**Objet** : avis sur enquête publique relative à une demande d'autorisation environnementale concernant la poursuite de l'exploitation d'une carrière de sables et graviers par la Société CARRIERES DE THIVIERS, sur le territoire de la commune de Flaujacgues, et l'extension du périmètre d'extraction sur 16,8 hectares.

**Bassin versant concerné** : Lestage  
**Cours d'eau concerné** : ruisseau de Turon-Gabardon

Nous vous transmettons ci-après nos observations.

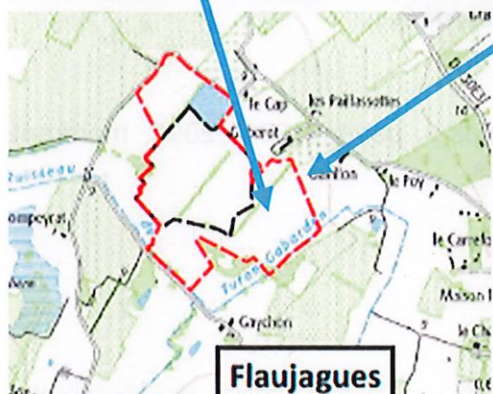
- Ce projet de remise en état mixte prévoit d'offrir au site une vocation naturelle et écologique en valorisant de nouveaux espaces naturels.

Le dossier présente une offre de création de 5,5 ha de prairies inondables : nous contestons le gain sous-entendu de 5,5 ha car **ces terres constituent déjà des espaces humides et inondables**, comme le montrent les différents éléments ci-dessous.

Annexe 1 : Caractéristiques techniques du merlon Nord-Est

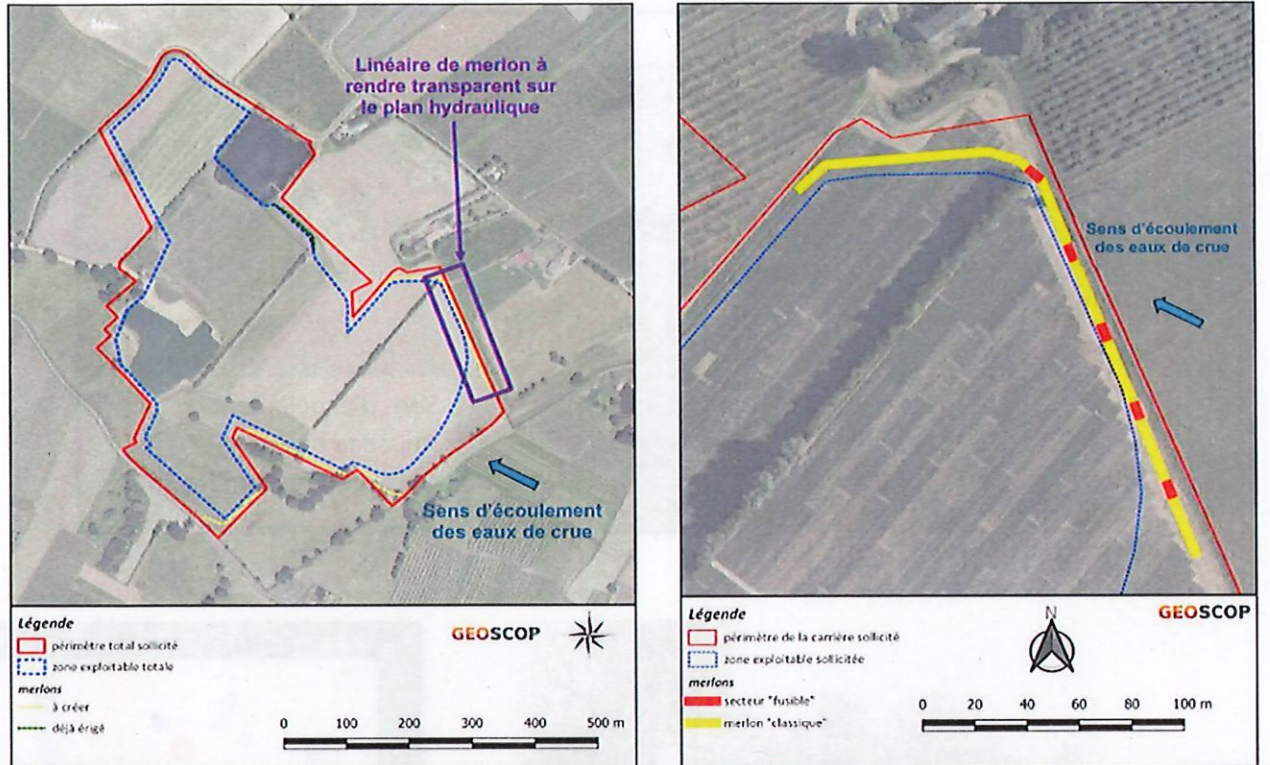
Les périmètres d'extension totale et de la zone exploitable se situent dans une partie du champ d'expansion des crues du ruisseau de Turon-Gabardon. L'étude hydraulique réalisée par Egis eau concernait la prise en compte des inondations par la Dordogne.

Comme évoqué précédemment, une partie des terres de l'extension du périmètre d'exploitation est concernée par le débordement des eaux du ruisseau de Turon-Gabardon et du fossé situé en rive droite.

Quels sont les impacts des merlons et différents aménagements sur le champ d'expansion de crue du ruisseau de Turon-Gabardon et sur une possible aggravation du risque des inondations liée aux chemins de l'eau interrompus et/ou déviés le temps des travaux ?

Ruisseau de Turon-  
Gabardon (décembre 2023)

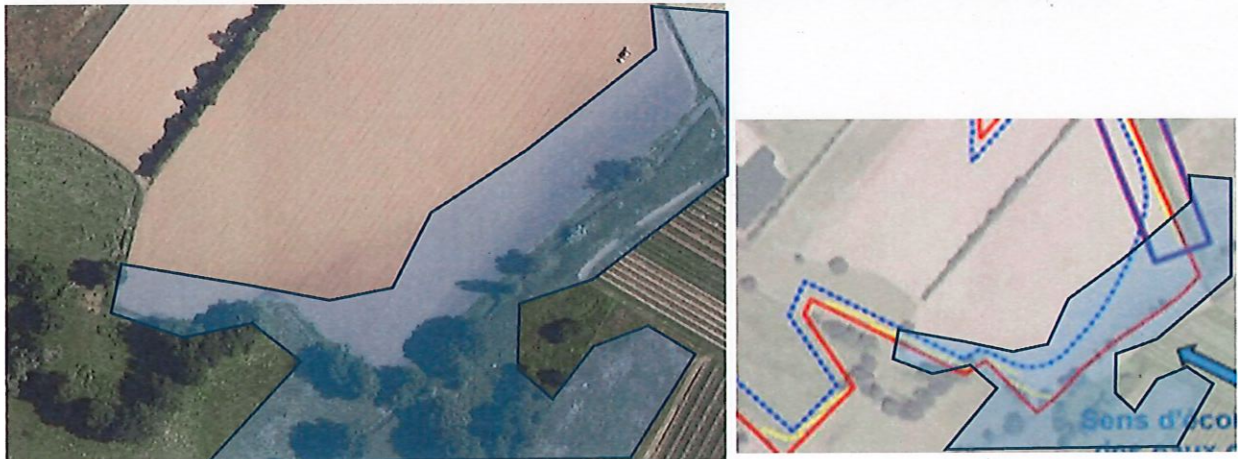
Ci-dessous, la représentation des terres inondées par le ruisseau de Turon-Gabardon et photo des lieux.

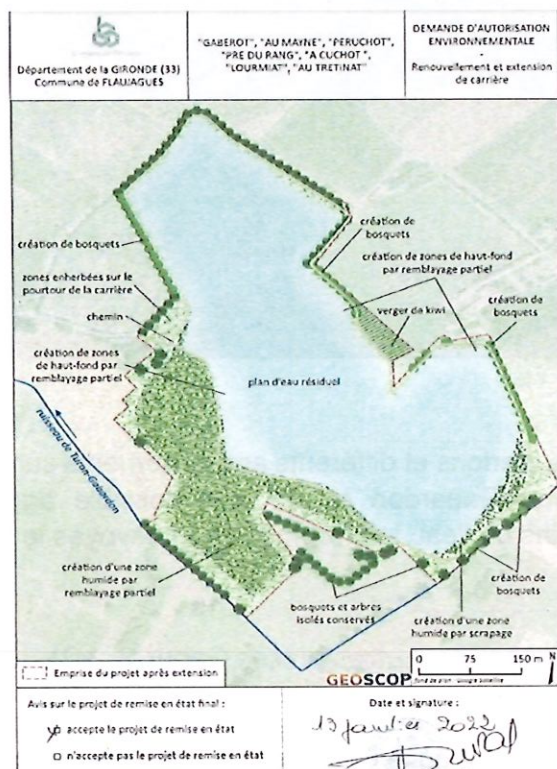
Concernant l'acceptation de la remise en état par la Mairie, le dossier ne précise pas les essences d'arbres, d'arbustes qui seront plantées. S'agissant d'un espace humide bordé en partie par le ruisseau de Turon-Gabardon et le plan d'eau, nous recommandons que les bosquets soient composés d'essences adaptées en ripisylve et composés d'arbres et d'arbustes (saules, frênes, aulne glutineux, érable champêtre, chêne pédonculé, charme, cornouiller, noisetier, fusain d'Europe, viorne, prunelliers, etc.).

Le plan présente 1 seule ligne de plants. Au vu de la superficie importante du plan d'eau soumise à l'évaporation ( 18,1 ha), d'une plaine très agricole avec peu de forêt et de ripisylve, et de la superficie des milieux humides ouverts existants, nous recommandons que le projet de remise en état définitif prévoit la plantation d'une ripisylve plus dense, large et interconnectée. Cela aussi pour accompagner le changement climatique.

Le dossier ne précise pas suffisamment ce qu'il est prévu pour la végétalisation basse des espaces humides : plantation, régénération naturelle ?

Pour faciliter la reprise de la végétation, nous recommandons la remise en place de la terre végétale sur ces milieux.

Photo d'un stockage de matériaux à proximité du cours d'eau

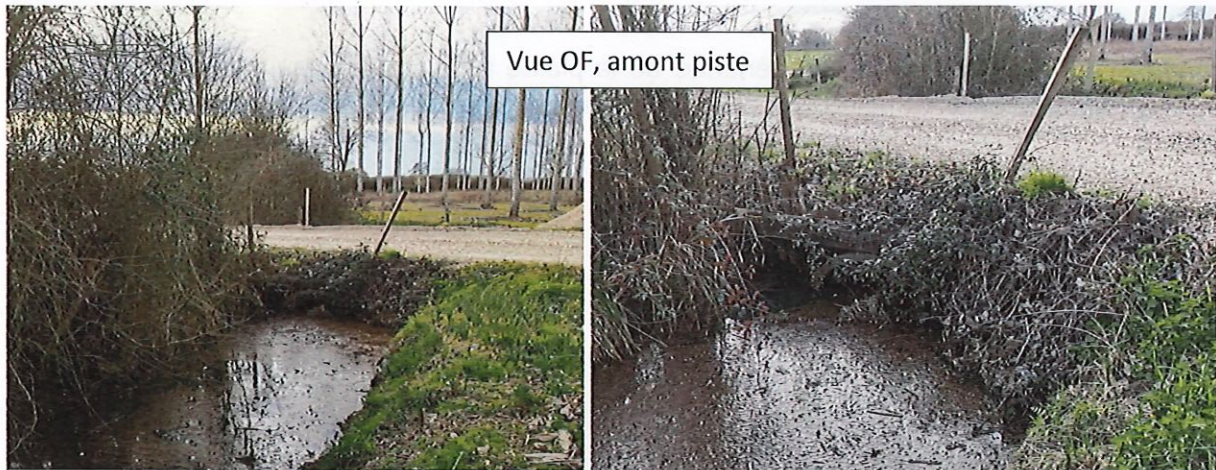
La remise en état du site prévoit la suppression de la piste d'accès reliant les sites des « Gravottes » et de « Gaberot ». Cependant, il n'est pas précisé si l'ouvrage de franchissement (OF) créé sur le ruisseau de Turon-Gabardon au moyen d'une buse sous-dimensionnée et inadaptée sera déposé, ni si le ruisseau sera remis en état et le stockage de

cailloux évacué. A noter que la réalisation de l'ouvrage de franchissement n'a pas suivi les recommandations de l'avis de l'autorité environnementale 2015-002 du 30 mars 2015 qui recommandait le franchissement du Turon-Gabardon au moyen d'un « pont-cadre » de dimensions suffisantes (pont à travée et à cadre unique).

Ci-après des photos de l'ouvrage de franchissement de la piste sur le ruisseau de Turon-Gabardon
